Ergänzung zum Gutachten für den Bebauungsplan BP:-2025-2-1:

Ergänzung Gutachten, 04.02.2025

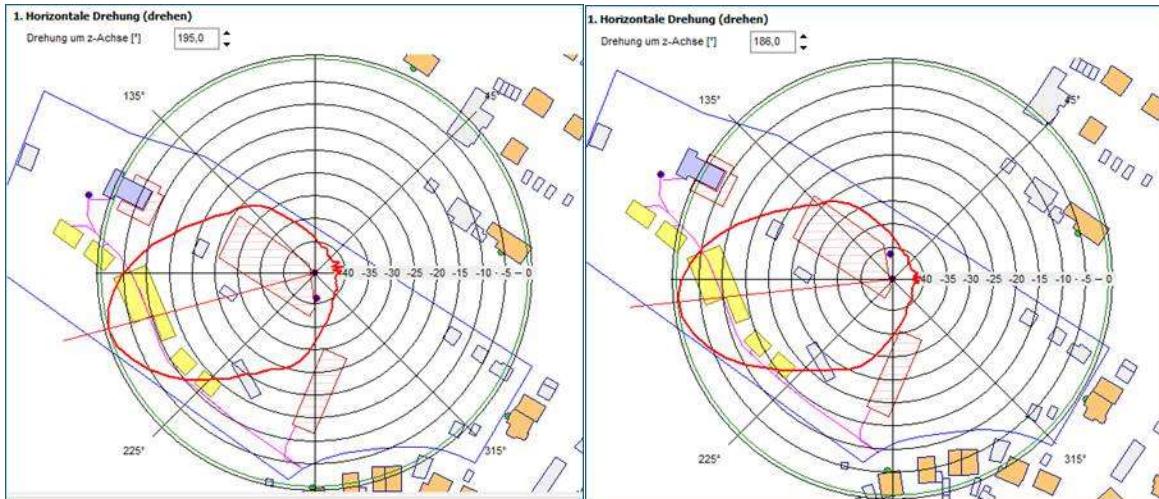
Dargestellt ist die Aufstellung der Lautsprecher welche gemäß den gutachterlichen Angaben (Büro Sorge)

$260^\circ \pm 5^\circ$ (Himmelsrichtung; 0° im Norden, Uhrzeigersinn) oder

$190^\circ \pm 5^\circ$ (Mathematisch; 0° im Osten, gegen Uhrzeigersinn) erhalten muss.
